HBF-FJRよりHBF-FA1への変更内容

羽根の形状変更

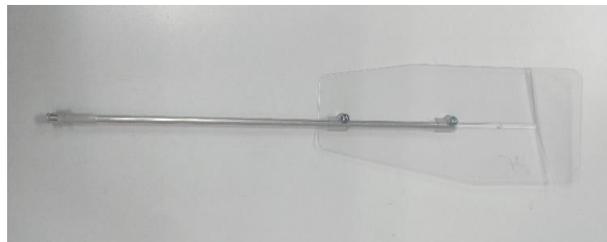
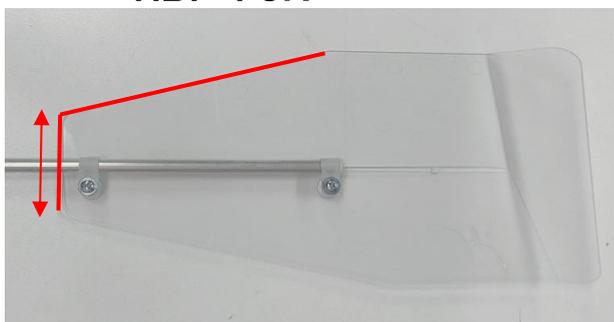
HBF-FA1 羽根の内側(⇔)が広い

補強リブの太さ変更

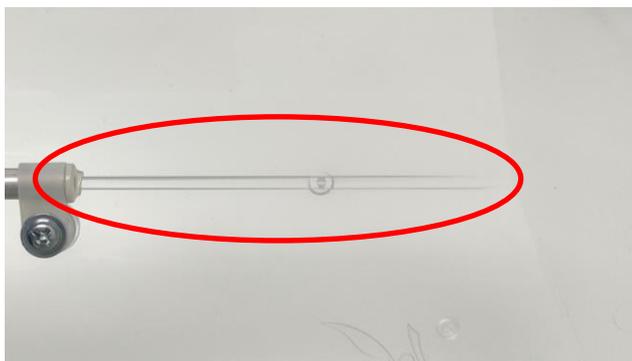
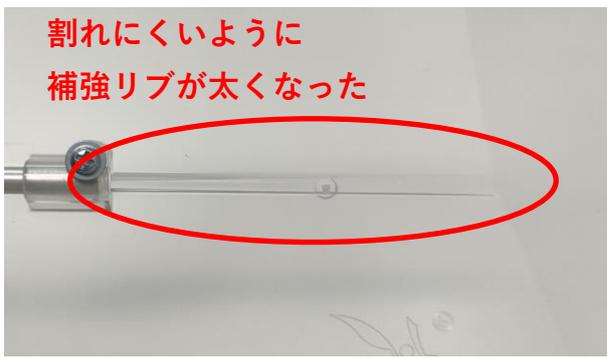
割れにくいように
補強リブが太くなった

羽根とスポーク固定仕様の変更

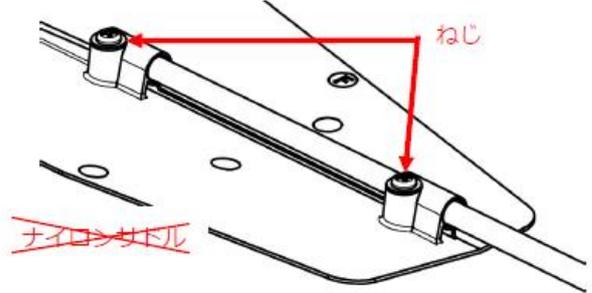
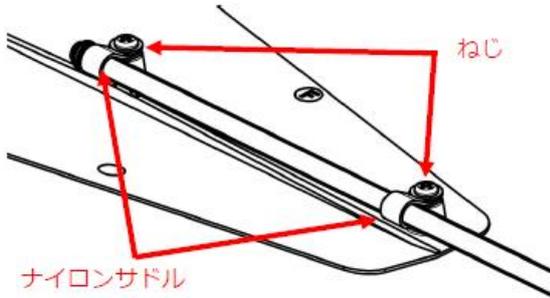
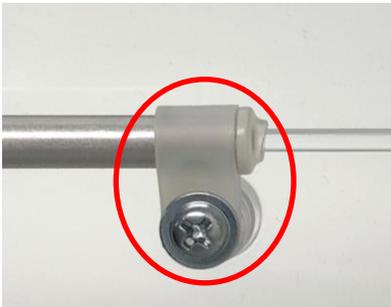
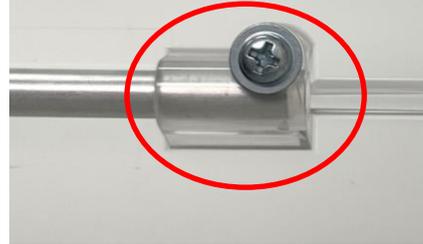
ねじでスポークにキズをつけて固定します。

スポークには左のようなキズが付きます。

※設置時に羽根の傾きが変わらないように固定されるようになりました。

スポークに突起を差し固定

先端の樹脂・ナイロンサドルなし

スポークにネジを当て固定

突起なし、スポーク穴なし
